女川原子力発電所 2 号機の安全性に
関する検討会 説明資料

新規制基準適合性審査申請
＜(3)その他の自然現象等＞
火山
(No.57,58関連)

東北電力株式会社

新規制基準適合性審査申請 自然現象等 ＜(3)その他:外部火災＞

1-1. 固体廃棄物貯蔵所と防火帯の位置関係について

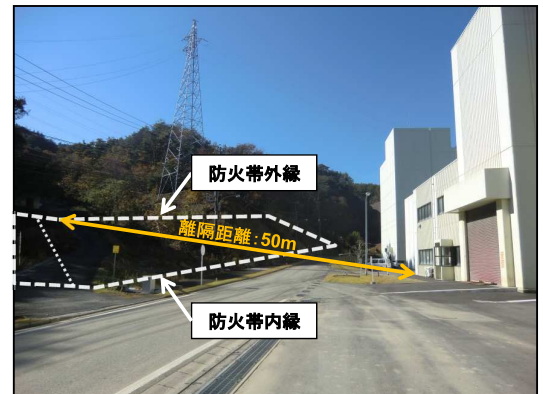
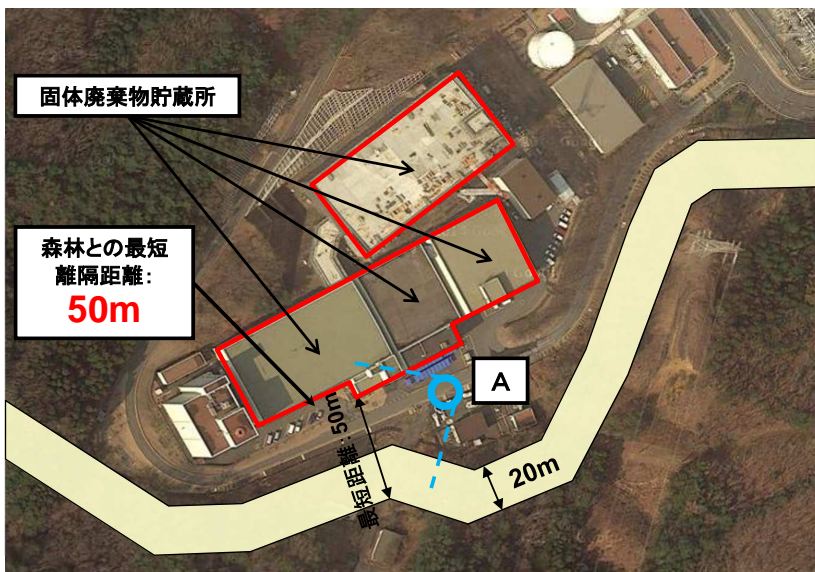
固体廃棄物貯蔵所と防火帯の離隔距離が短いように見えるが、外部火災の影響を受けないことを具体的に説明して欲しい。

- 防火帯を設定することにより、固体廃棄物貯蔵所と森林との最短離隔距離は**50m**となるため、P. 4に示すとおり、森林火災は固体廃棄物貯蔵所へ熱影響を及ぼさないことを確認した

2-1. 重畳火災の評価位置について

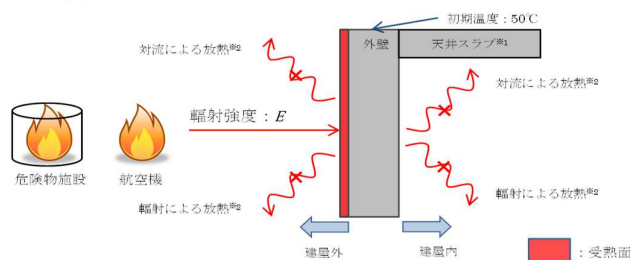
航空機落下と敷地内危険物施設との重畳火災による輻射熱の評価結果の保守性について、誤差や計算精度等も含めて整理して欲しい。

- 重畳火災としては、航空機落下による火災で危険物施設の火災が誘発される場合と危険物施設に直接航空機が落下し同時に火災が発生する場合が考えられる。
- 保守的な条件は同一の壁が2つの火災源で加熱されることであるから、危険物施設(3号炉軽油タンク)と原子炉施設を直線で結び、その線上で落下確率が 10^{-7} [回/炉・年]となる標的面積の縁へ航空機が落下して火災が発生し、かつ、危険物施設に火災が発生することを想定した。

- 3号炉軽油タンク～2号炉原子炉建屋 :191m
- 3号炉軽油タンク～2号炉復水貯蔵タンク :174m
- 航空機落下位置～2号炉原子炉建屋 :89m
- 航空機落下位置～2号炉復水貯蔵タンク :89m

1-1. 復水貯蔵タンクの保守性を考慮しない場合の評価について

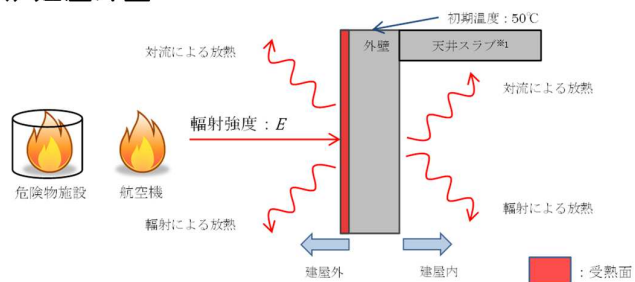
重畳火災の熱評価における復水貯蔵タンクの壁面温度について、ノミナル値(保守性を考慮しない値)を示すこと。

許容温度66°C以下であることを確認
(復水貯蔵タンク: 最大で約56°C)

<参考> 放熱を考慮しない場合: 約57°C

- ・水の体積を管理値の下限レベルとしている。
- ・タンク周囲に遮熱壁(コンクリート)が設置されているが考慮していない。
- ・タンク初期温度を保守的に高めに設定している。(外壁の初期温度50°Cを考慮)
- ・航空機および危険物施設の燃料満杯を想定している。

地すべり地形分布図 第40集「一関・石巻」
(防災科学技術研究所 2009年2月)

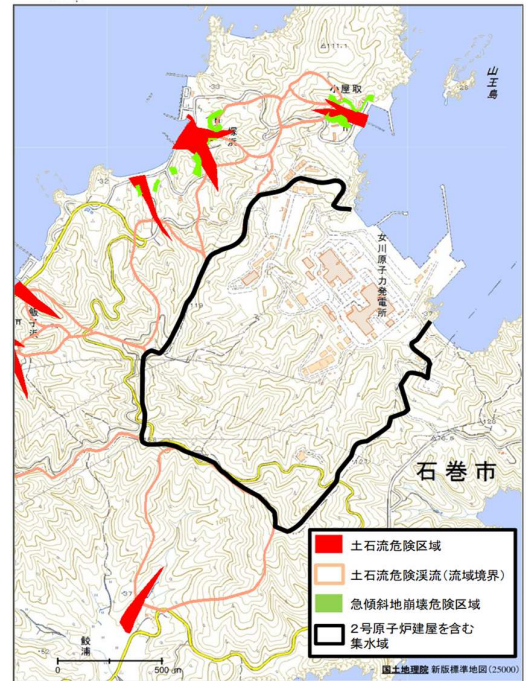
主な質問・指摘事項	回答状況
降水について、構内排水設備の排水能力を定量的に説明すること	敷地付近で観測された日最大1時間降水量の最大値91.0mm/hに対して、構内排水施設の排水可能量が余裕をもった設計になっており、海域への雨水排水が可能であることを説明(P18参照)
洪水、地すべりに関して、発電所周辺の地形図や参照したハザードマップを記載すること	地すべり地形分布図および土砂災害危険箇所図を用いて、敷地内に地すべり、土石流ならびにがけ崩れを起すような地形は存在しないことを説明(P10参照)

- 敷地を含む流域内には河川が存在しないことから、敷地が洪水による被害を受けることはない
- 地すべり地形分布図によると、女川原子力発電所を含む「寄磯」エリアに地すべり地形はないことを確認
- また、土砂災害危険箇所図においても、敷地内に地すべり、土石流ならびにがけ崩れを起こすような地形がないことを確認
